**SUPPORTO TECNICO ALL'OSSERVATORIO AMBIENTALE
PER LA COSTRUZIONE E L'ESERCIZIO DELLA
"TANGENZIALE EST ESTERNA DI MILANO"**

ISTRUTTORIA TECNICA

Piano di Monitoraggio Ambientale

Risultati Monitoraggio Corso d'opera

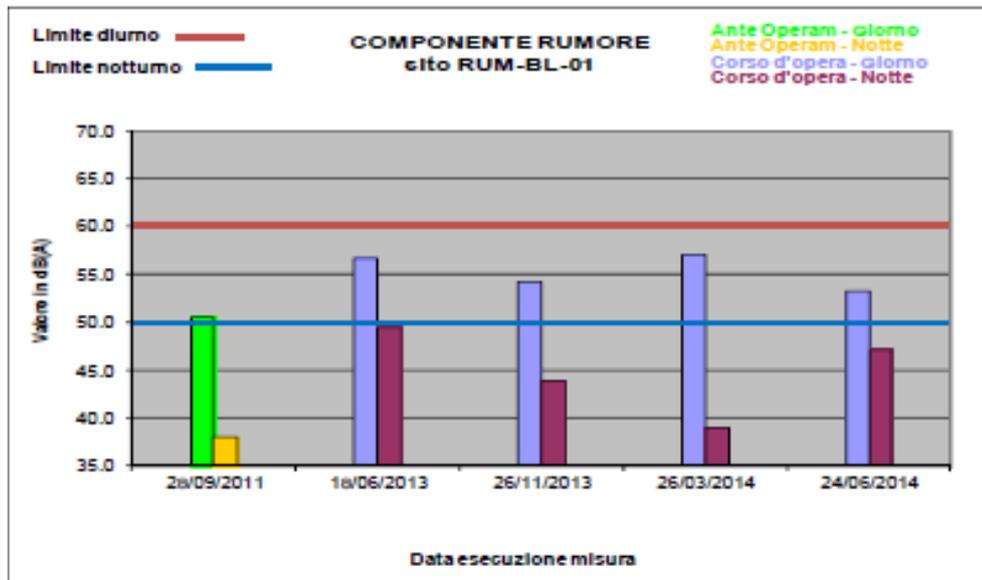
5. I risultati del monitoraggio evidenziano una situazione di criticità nel periodo diurno e notturno per il punto **RUM-AB-01** (Agrate Brianza) sul quale, ad oggi, sono state eseguite otto misure di CO (vedi figura seguente, estratta dal Bollettino di TEEM). Per il semestre in oggetto si osserva un significativo incremento del rumore rispetto all'AO, incremento che ha comportato il superamento della soglia di intervento in entrambe le campagne sia del parametro ΔVIP_{diurno} che del parametro $\Delta VIP_{notturno}$. Allo stesso tempo si è registrato un superamento dei limiti di zonizzazione pari a 0.3dB nel periodo diurno e 3 dB nel periodo notturno della CO07 e pari a 4.5dB nel periodo notturno della CO08.

A seguito dei superamenti sono state inviate le segnalazioni di anomalia, in cui sono descritte le seguenti attività di cantiere:

CO07: Passaggio mezzi cantiere (camion, escavatore, pala cingolata) inerenti la movimentazione dei materiali inerti per le lavorazioni di formazione rilevato di IRQ01 Rampe A e B.

CO08: Passaggio mezzi cantiere (camion, escavatore, pala cingolata, veicoli leggeri) inerenti la movimentazione dei materiali inerti e la posa dei ferri di cassetta ed opere di carpenteria per i lavori di interconnessione del tracciato

Si prende atto di quanto dichiarato da CTE a proposito dell'assenza di lavorazioni nel periodo notturno durante la CO07 e che perciò le criticità evidenziate per tale periodo non sono attribuibili alle attività TEEM.

CTE ritiene che i superamenti siano imputabili al traffico veicolare continuo lungo l'autostrada A4 che rappresenta la sorgente di rumore principale e inoltre riferisce di aver verificato la conformità alla normativa CE sull'emissione acustica dei mezzi in opera e la manutenzione periodica dei mezzi.

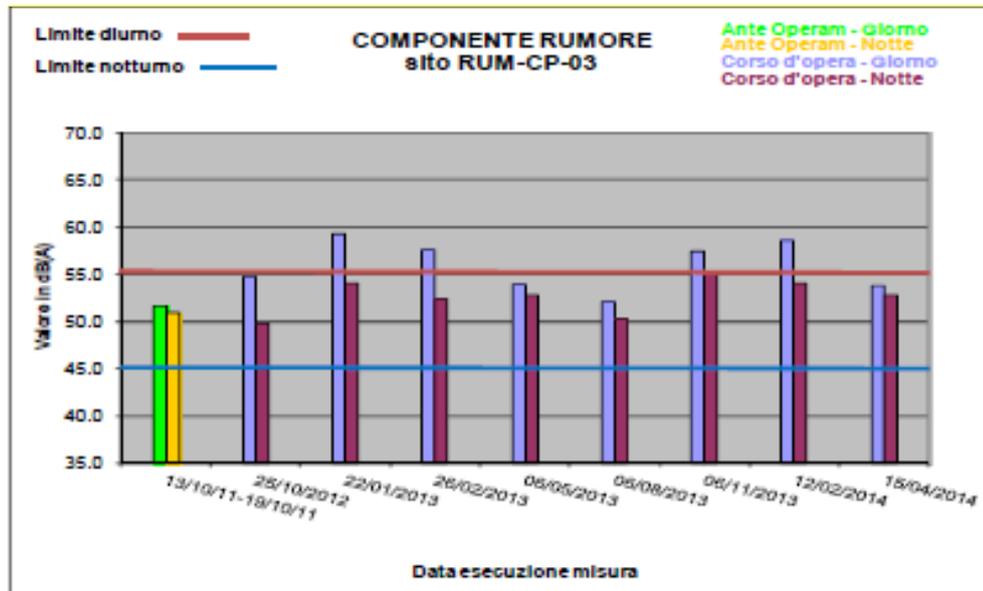
- I risultati del monitoraggio evidenziano una situazione di criticità nel periodo notturno per il punto **RUM-BL-01** (Bellinzago Lombardo) sul quale, ad oggi, sono state eseguite quattro misure di CO (vedi figura seguente, estratta dal Bollettino di TEEM). Per il 2° trimestre 2014 si osserva un incremento del rumore rispetto all'AO che ha comportato un superamento della soglia di attenzione del parametro $\Delta VIP_{notturno}$.

Relativamente a tale criticità CTE riferisce che le attività di cantiere di seguito specificate avvenivano in periodo diurno e che il cantiere prospiciente il ricettore non era attivo nel periodo notturno: Passaggio mezzi d'opera (camion, botti, veicoli leggeri, gru, maniotu) lungo la nuova viabilità di servizio e nell'area di cantiere, per la movimentazione dei materiali inerti e per il montaggio delle armature metalliche ed il getto elevazioni della nuova galleria artificiale Martesana lato sud (a ca. 500 m). Si prende atto, perciò, che le criticità evidenziate nel periodo notturno non sono attribuibili alle lavorazioni TEEM.

La misura è stata interessata da eventi piovosi e la sua durata è stata perciò prolungata oltre le 24 ore al fine di avere un numero sufficiente di ore valide.

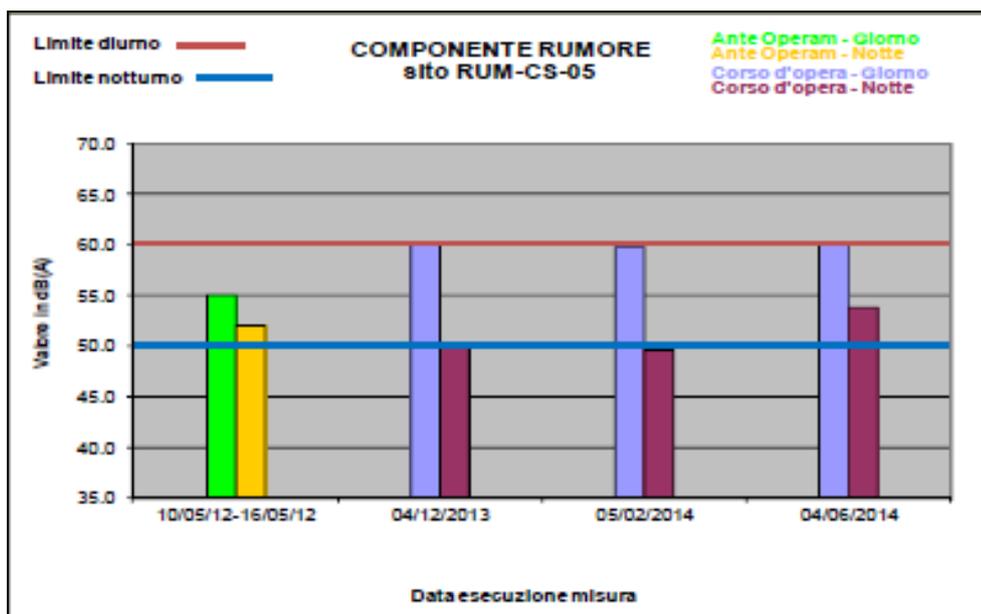
- I risultati del monitoraggio evidenziano situazioni di criticità per il punto **RUM-CP-03** (Caponago) sul quale, ad oggi, sono state eseguite otto misure di CO (vedi figura seguente, estratta dal Bollettino di TEEM). Principalmente durante la CO07 si osserva un significativo incremento del rumore rispetto all'AO che ha comportato nel periodo diurno un superamento dei limiti di zonizzazione pari a 3.5 dB e della soglia di intervento del parametro ΔVIP_{diurno} e nel periodo notturno il superamento della soglia di attenzione del parametro $\Delta VIP_{notturno}$. La criticità sia per il periodo diurno che notturno non si è manifestata nella successiva campagna CO08; inoltre si prende atto di quanto dichiara CTE relativamente all'assenza di attività del cantiere nel periodo notturno e che perciò le criticità evidenziate nel periodo notturno non sono attribuibili alle lavorazioni TEEM.

A seguito dei superamenti è stata inviata la segnalazione di anomalia, in cui viene descritta la seguente attività di cantiere: passaggio di mezzi cantiere (camion, pala cingolata, rullo, veicoli leggeri) inerenti la movimentazione dei materiali inerti, la posa del misto stabilizzato ed il getto dei muri perimetrali di fondazione per le opere di realizzazione dell'interconnessione del tracciato TEEM con quello autostradale A4. Riferisce inoltre di aver verificato la conformità alla normativa CE sull'emissione acustica dei mezzi in opera e la manutenzione periodica dei mezzi.

CTE ritiene che i superamenti siano imputabili al traffico veicolare continuo lungo l'autostrada A4 che rappresenta la sorgente di rumore principale.

Si osserva tuttavia che tale sorgente era presente anche durante la misura AO; si chiede quindi, in caso di anomalia, di approfondire l'analisi delle lavorazioni in atto al momento della misura e del possibile contributo all'incremento dei livelli di rumore.

Infine CTE fa presente che il cantiere ha ottenuto l'autorizzazione in deroga ai limiti della classificazione acustica dal comune di Caponago fatti salvi i giorni festivi.

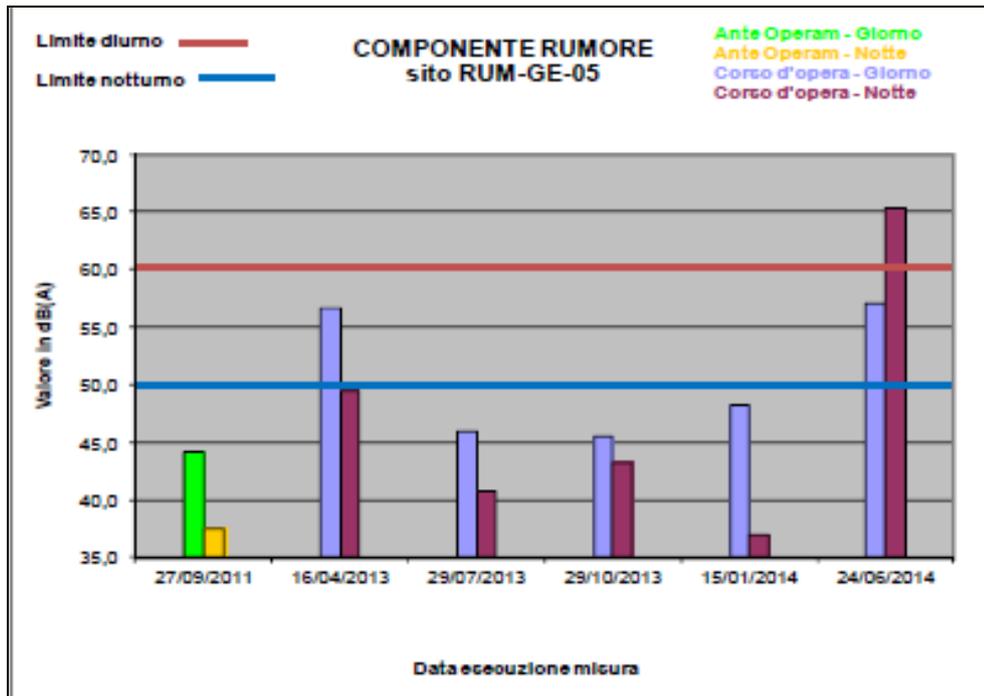
- I risultati del monitoraggio evidenziano una situazione di criticità nel periodo diurno per il punto **RUM-CS-05** (Casalmaiocco) presso il quale sono state eseguite 3 misurazioni di CO (vedi figura seguente, estratta dal Bollettino di TEEM). Per il semestre in oggetto si osserva un incremento del rumore rispetto all'AO che ha comportato nel periodo diurno il superamento della soglia di intervento del parametro ΔVIP_{diurno} e del limite di zonizzazione durante la misura di giugno 2014.

L'attività di cantiere presente nell'area di cantiere di Cologno durante il monitoraggio, descritta nella segnalazione di anomalia, è principalmente costituita da:

CO07: GA007 - realizzazione jet grouting tappo di fondo - GA007 - scavo canne sud e nord e movimentazione materiale - GA007/TR013 - Movimentazione materiale - TR014 - Pulizia dei diaframmi

CO08: Passaggio mezzi pesanti (camion, pala cingolata, escavatori, gru, manitou) per la movimentazione dei materiali inerti e per le attività di getto dei muretti e delle fondazioni del concio 5 della nuova galleria artificiale di Cologno.

A tali attività lavorative si associano i transiti veicolari lungo la SP 159 prospiciente il ricettore.

CTE ritiene che l'anomalia sia stata probabilmente causata dalla presenza di lavorazioni in posizione prossima al ricettore (ca. 60-70 m) e dalla deviazione di cantiere della strada provinciale in avvicinamento rispetto al ricettore monitorato.

CTE fa presente inoltre che il cantiere industriale ha ottenuto dal comune di Casalmaiocco l'autorizzazione in deroga al limite del livello sonoro di 60 dB(A) diurno e 50 dB(A) notturno (periodo da gennaio 2013 a marzo 2014) con orario di 24 ore ad esclusione del sabato e della domenica, per le lavorazioni di realizzazione del tappo di fondo di jet grouting.

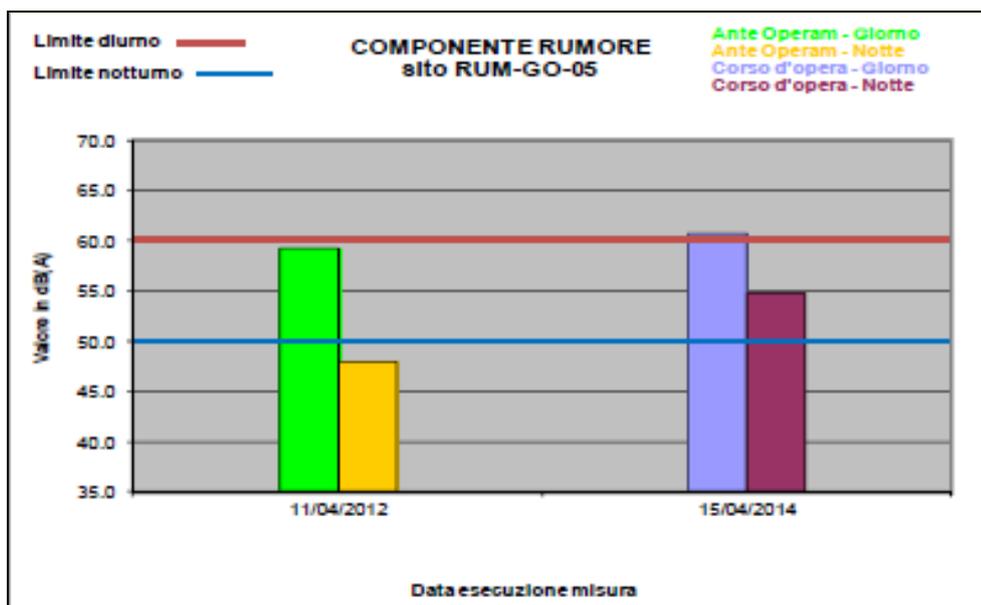
- I risultati del monitoraggio evidenziano una situazione di criticità nel periodo notturno per il punto **RUM-GE-05** (Gessate) sul quale, ad oggi, sono state eseguite cinque misure di CO (vedi figura seguente, estratta dal Bollettino di TEEM). Nella campagna CO08 si registra anche un incremento significativo rispetto l'AO dei livelli di rumore per il periodo diurno che ha comportato il superamento della soglia di attenzione per il parametro ΔVIP_{diurno} . Si suggerisce di tenere monitorata l'operatività del cantiere affinché non si registri un ulteriore peggioramento della situazione acustica del sito.

Relativamente a tale criticità CTE riferisce che le lavorazioni presenti in prossimità del ricettore, ossia passaggio mezzi di cantiere (camion, pala cingolata, gru e veicoli leggeri) inerenti la movimentazione e stoccaggio dei materiali inerti per la realizzazione della trincea TEEM e del nuovo svincolo di Gessate, sono lavorazioni diurne e che il cantiere non era attivo nel periodo notturno nella zona in esame; si prende atto perciò che le criticità evidenziate nel periodo notturno non sono attribuibili alle lavorazioni TEEM.

Relativamente all'anomalia rilevata nel periodo notturno CTE, considerato che in tale periodo il cantiere non era attivo e analizzando la time history, si suppone che sia imputabile ad un proseguimento dalle 22:00 alle 23:00 del fenomeno piovoso registrato dalla centralina di Rivolta d'Adda. La centralina registra infatti la fine delle precipitazioni alle ore 22:00.

Durante la CO08 la misura è stata interessata da eventi piovosi e la sua durata è stata perciò prolungata oltre le 24 ore al fine di avere un numero sufficiente di ore valide.

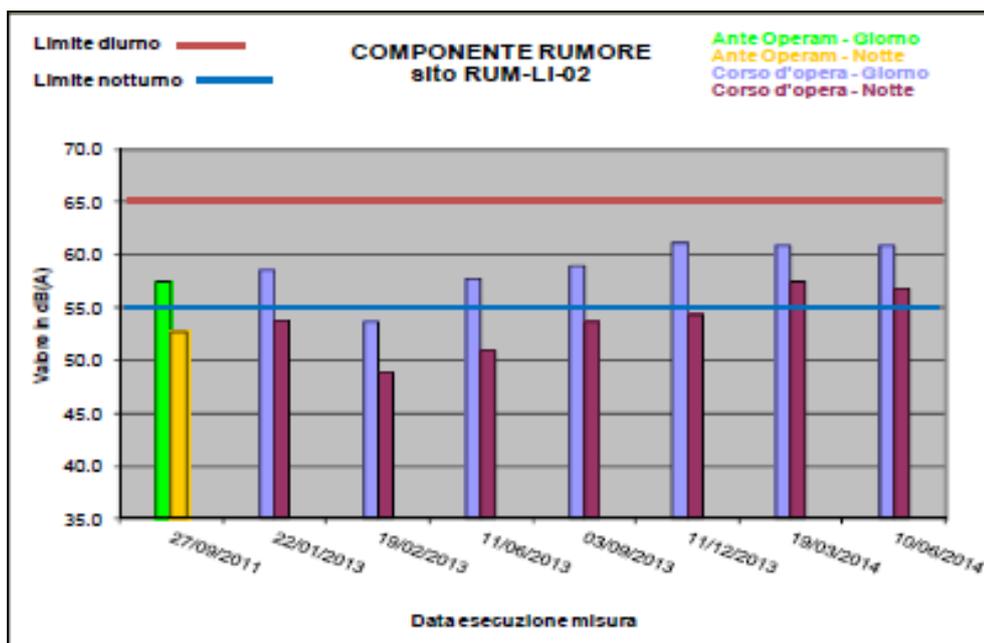
10. I risultati del monitoraggio evidenziano una situazione di criticità per il punto **RUM-GO-05** (Gorgonzola) sul quale è stata eseguita la prima misura di CO durante la campagna CO08 (vedi figura seguente, estratta dal Bollettino di TEEM).

Per il periodo notturno si osserva un incremento del rumore rispetto all'AO tale da determinare il superamento della soglia di intervento del parametro $\Delta VIP_{notturno}$. Si evidenzia inoltre il superamento dei limiti di zonizzazione sia nel periodo diurno che notturno.

A seguito del superamento è stata inviata la segnalazione di anomalia, in cui viene descritta l'attività di cantiere nel periodo diurno (passaggio mezzi pesanti (camion, escavatori, pala cingolata, gru, autobotti) nell'area di cantiere prospiciente il ricettore, per la posa embrici e rivestimento fossi di guardia con ripristino a vegetale delle scarpate nuovo svincolo di Pozzuolo Martesana), e si sostiene che durante il periodo notturno nell'area circostante il ricettore non erano in corso attività di cantiere. Si prende atto perciò che le criticità evidenziate nel periodo notturno non sono attribuibili alle lavorazioni TEEM.

Infine CTE fa presente che il comune di Gorgonzola ha rilasciato la deroga in periodo diurno (h. 6.00-22.00) e notturno (h. 22.00-6.00) sia nei giorni lavorativi che festivi fino al 30.06.14 a condizione che non venga superato il livello massimo di immissione del rumore di 70 db(A) diurni e 60 db(A) notturni.

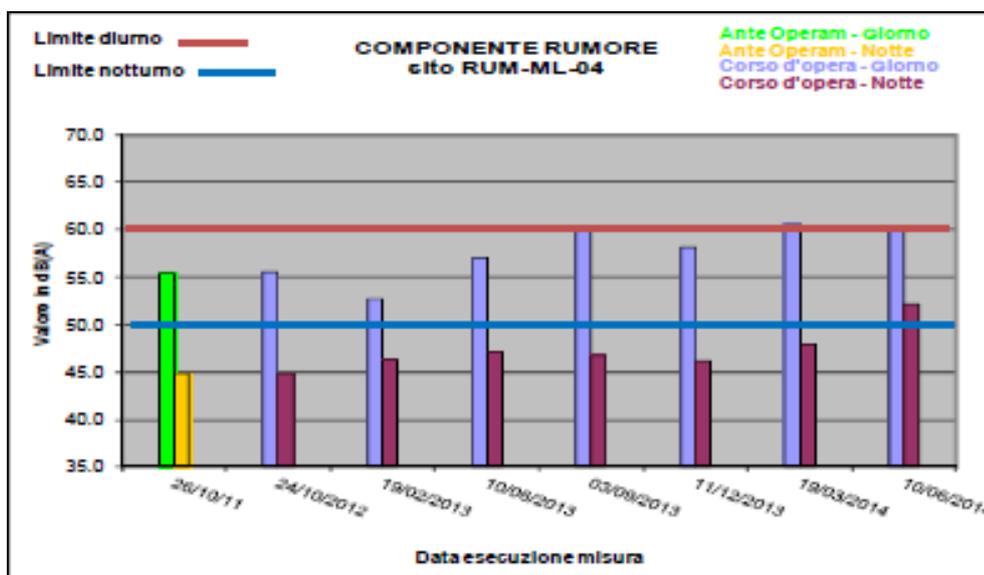
11. I risultati del monitoraggio evidenziano una situazione di criticità nel periodo notturno per il punto **RUM-LI-02** (Liscate) sul quale, ad oggi, sono state eseguite sette misure di CO (vedi figura seguente, estratta dal Bollettino di TEEM). In entrambi i primi due trimestri 2014 si osserva nel periodo notturno un incremento del rumore rispetto all'AO che ha comportato un superamento della soglia di attenzione del parametro $\Delta VIP_{notturno}$ e dei limiti di zonizzazione.

Relativamente a tale criticità CTE riferisce che le attività di cantiere di seguito specificate avvenivano in periodo diurno e che non erano presenti lavorazioni nel periodo notturno: stesa dell'ultimo strato di binder sul tracciato TEEM e opere di rifinitura per il completamento del ponte sul torrente Molgora. CTE ritiene che all'impatto di tali lavorazioni si associa il contributo dei transiti veicolari lungo la SP 14 "Rivoltana". Si prende atto perciò che le criticità evidenziate nel periodo notturno non sono attribuibili alle lavorazioni TEEM.

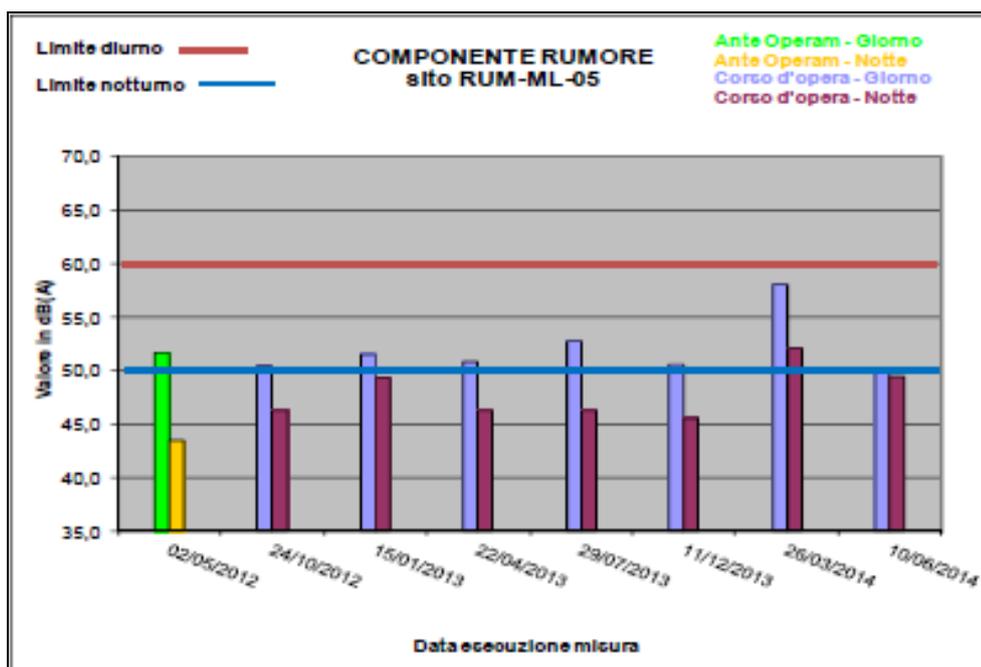
12. I risultati del monitoraggio evidenziano una situazione di criticità nel periodo diurno e notturno per il punto **RUM-ML-04** (Melzo) sul quale, ad oggi, sono state eseguite sette misure di CO (vedi figura seguente, estratta dal Bollettino di TEEM). Per il semestre in oggetto si osserva un incremento del rumore rispetto all'AO che determina il superamento della soglia di attenzione del parametro ΔVIP_{diurno} in entrambe le campagne e della soglia di intervento del parametro $\Delta VIP_{notturno}$ nella campagna CO08. Allo stesso tempo si è registrato un superamento dei limiti di zonizzazione pari a 0.6 dB nel periodo diurno della CO07 e pari a 2.2dB nel periodo notturno della CO08.

A seguito dei superamenti sono state inviate le segnalazioni di anomalia, in cui sono descritte le seguenti attività di cantiere: passaggio di veicoli di cantiere lungo la nuova viabilità di servizio e nell'area di lavoro del cantiere CI02 (botti, pala cingolata, escavatori, camion). Impianti di betonaggio e di vagliatura attivi.

CTE non esclude influenze da parte di fattori esterni al cantiere (attività agricole e di allevamento presenti nell'area) ma ritiene che lavorazioni in corrispondenza del Cantiere Industriale possano aver contribuito all'innalzamento dei valori di pressione sonora.

Si prende atto di quanto dichiarato da CTE a proposito dell'assenza di lavorazioni nel periodo notturno durante CO07 e CO08, e che perciò le criticità evidenziate nel periodo notturno non sono attribuibili alle lavorazioni TEEM.

Il Comune di Melzo ha rilasciato un'autorizzazione in deroga per le attività TEEM sia nel periodo diurno che notturno.

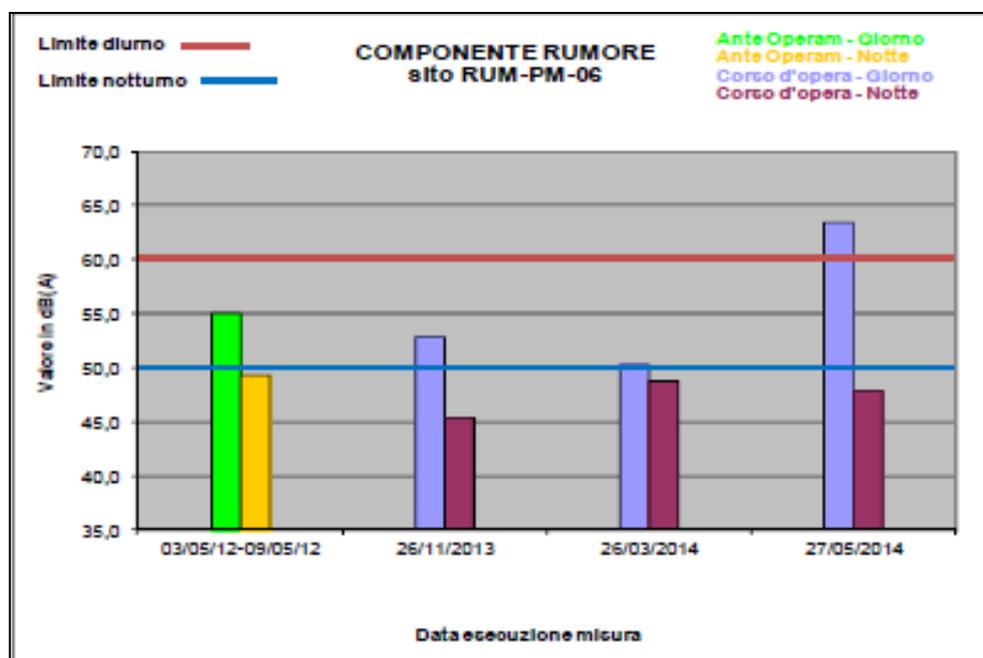
13. I risultati del monitoraggio evidenziano situazioni di criticità per il punto **RUM-ML-05** (Melzo) sul quale, ad oggi, sono state eseguite sette misure di CO (vedi figura seguente, estratta dal Bollettino di TEEM). Si osserva un significativo incremento del rumore rispetto all'AO che ha comportato nel periodo diurno della CO07 il superamento della soglia di attenzione del parametro ΔVIP_{diurno} e nel periodo notturno un superamento dei limiti di zonizzazione pari a 2 dB e della soglia di intervento del parametro $\Delta VIP_{notturno}$ e durante la CO08 un superamento della soglia di attenzione del parametro $\Delta VIP_{notturno}$.

A seguito dei superamenti è stata inviata la segnalazione di anomalia, in cui viene descritta la seguente attività di cantiere passaggio di veicoli pesanti (camion, escavatori, pala cingolata, pala gommata), inerenti la movimentazione dei materiali inerti per la realizzazione del nuovo tracciato TEEM e dello svincolo di Melzo, cava di prestito di Melzo/Pozzuolo attiva, con draghe e nastri vaglianti in funzione per l'estrazione di materiali ghiaiosi.

Si prende atto di quanto dichiara CTE relativamente all'assenza di attività del cantiere nel periodo notturno durante la CO08 e che perciò le criticità evidenziate nel periodo notturno non sono attribuibili alle lavorazioni TEEM. Per quanto riguarda, invece, le criticità evidenziate per il periodo notturno nella campagna CO07 si osserva che nella notte tra il 26/03 e il 27/03 era previsto trasporto di misto cementato da CI02 a RI030 con transito su RI003 (Bollettino

cantiere presente sul SIT). Si evidenzia perciò il probabile contributo delle attività TEEM alle criticità registrate nel periodo notturno

Sulla time history sono stati effettuati dei mascheramenti sia durante la CO07 che CO08 in corrispondenza di eventi anomali imputabili alle attività agricole e di allevamento bestiame presenti all'interno della cascina.

Infine CTE fa presente che il cantiere ha ottenuto l'autorizzazione in deroga ai limiti della classificazione acustica dal comune di Melzo per le attività TEEM sia nel periodo diurno che notturno.

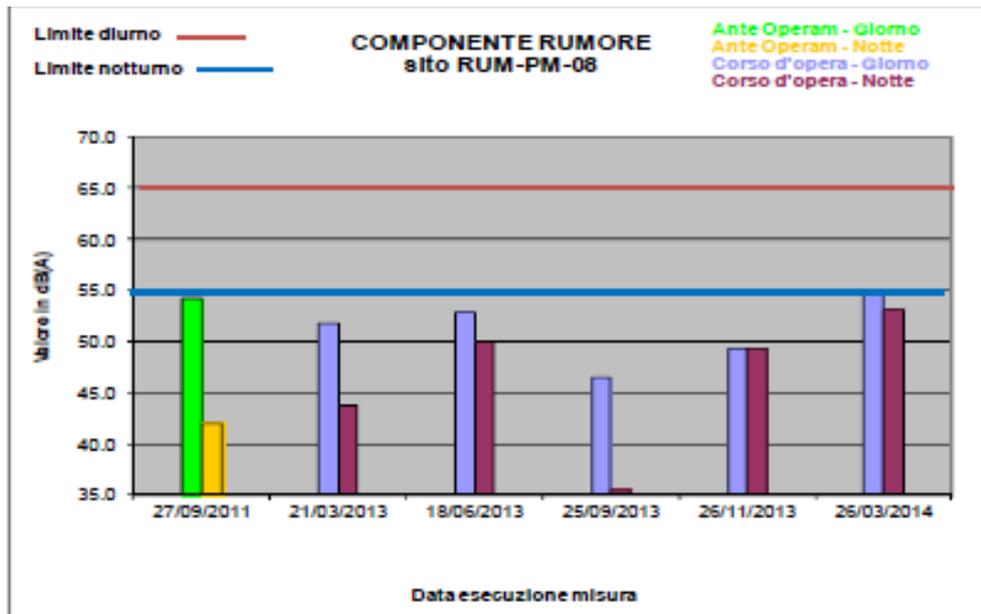
14. Durante la CO08, i risultati del monitoraggio evidenziano una situazione di criticità per il punto RUM-PM-06 (Pozzuolo Martesana) sul quale sono state eseguite tre misure di CO (vedi figura seguente, estratta dal Bollettino di TEEM).

In particolare nel periodo diurno si osserva un incremento del rumore rispetto all'AO tale da determinare il superamento della soglia di intervento del parametro ΔVIP_{diurno} e il superamento del limite di zonizzazione pari a 3.4 dB .

A seguito dei superamenti è stata inviata la segnalazione di anomalia in cui CTE riferisce che durante il periodo diurno nell'area circostante il ricevitore erano in corso attività di cantiere inerenti i rivestimenti dei fossi di guardia ed il montaggio delle barriere del tracciato TEEM. Si prende atto che CTE considera l'aumento dei valori registrati nel periodo diurno imputabile ad alcune attività di giardinaggio eseguite nei pressi della strumentazione nel periodo di misura (dall'andamento temporale dei livelli si rileva un significativo innalzamento del rumore nel periodo 15:00-16:00). CTE fa presente che le lavorazioni presso lo svincolo di Pozzuolo Martesana sono nella loro fase finale.
